(株) 鈴木 記入	東新工業(株) 殿		発行日: 2017年02月08日							
			整理No: 48F-01-011							
	<b>協力工場 不良品連絡書</b>									
	再発防止のため対策を記入の上、指定回答日までに原本を提出して下さい。		<table border="1"> <tr> <th>承認</th> <th>調査</th> <th>担当</th> </tr> <tr> <td>佐竹 17.2.09 由浩</td> <td>和田 17.2.8 哲夫</td> <td>高屋 17.2.09 一磨</td> </tr> </table>		承認	調査	担当	佐竹 17.2.09 由浩	和田 17.2.8 哲夫	高屋 17.2.09 一磨
	承認	調査	担当							
佐竹 17.2.09 由浩	和田 17.2.8 哲夫	高屋 17.2.09 一磨								
指定回答日: 2017年02月15日										
	仕様番号 415CFX-009-52F*	不良内容 コンタクト倒れ コンタクトが途中からハウジングに入らず、座屈する。 								
	品名 2Pレセプタクルコンタクト(ノッチナシ)									
	金型番号 P5375									
	ロットNo 16.11.09.S.1.U.0031/0032									
	連絡受理日 2017/01/26									
	対象数量 79,200個									
(株) 鈴木 記入	1. 確認内容		返却品の処置 (数量明記)

2017 年 2 月 13 日

#### 2p レボテクトルコンタクト(ノッチ付) 415CFX-009-52F 端子変形 調査報告

## ⑥ 不具合リールの確認

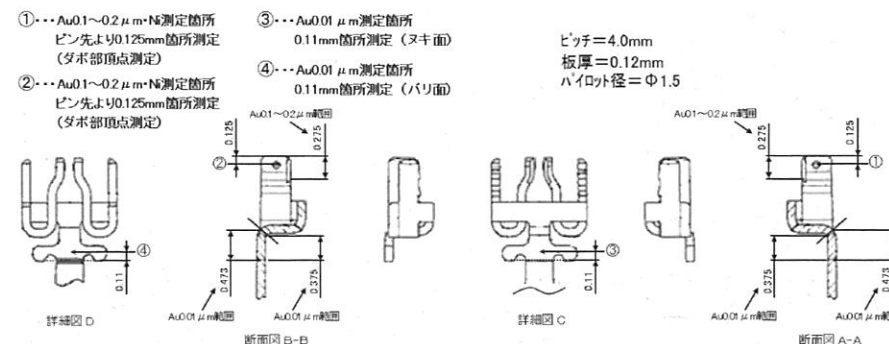
ご返却頂きました不具合リール、ロット No. 0032、0034 を確認したところ、0032 はリール巻き芯側の巻き始めに変形はありませんでした。約 10m から変形していることを確認し、巻き終わりまで変形していました。0034 は、大半が使用されており、巻き芯から 2~3cm 程の残量でした。巻き始めから巻き終わりまで変形していました。

## 測定ポイント

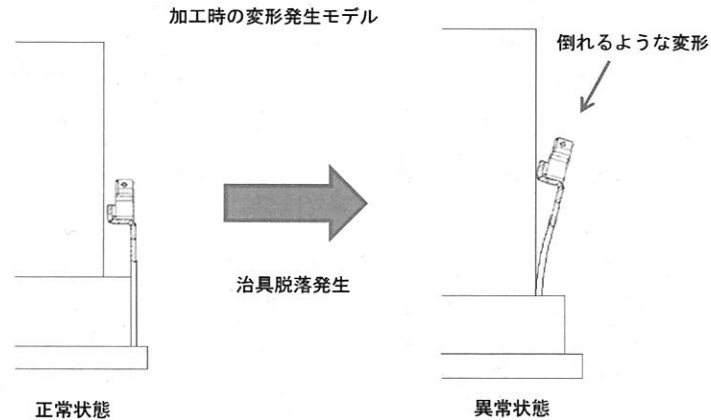
・変形した端子の Au 膜厚を測定しましたが、正常品との差異はありませんでした。

ロットNo.	①		②		③	
	Au	Ni	Au	Ni	Au	Au
正常品	0.131	2.94	0.146	3.08	0.064	0.176
0031	0.129	2.89	0.142	2.99	0.066	0.169
0032	0.124	2.94	0.131	2.98	0.057	0.176
0034	0.134	3.06	0.148	3.11	0.064	0.170

## ⑥ 不具合リールの確認

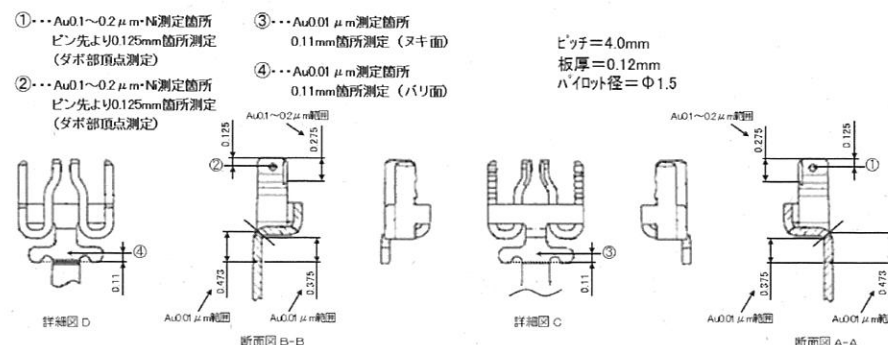
ご返却頂きました不具合リール、ロット No. 0032、0034 を確認したところ、0032 はリール巻き芯側の巻き始めに変形はありませんでした。約 10m から変形していることを確認し、巻き終わりまで変形していました。0034 は、大半が使用されており、巻き芯から 2~3cm 程の残量でした。巻き始めから巻き終わりまで変形していました。
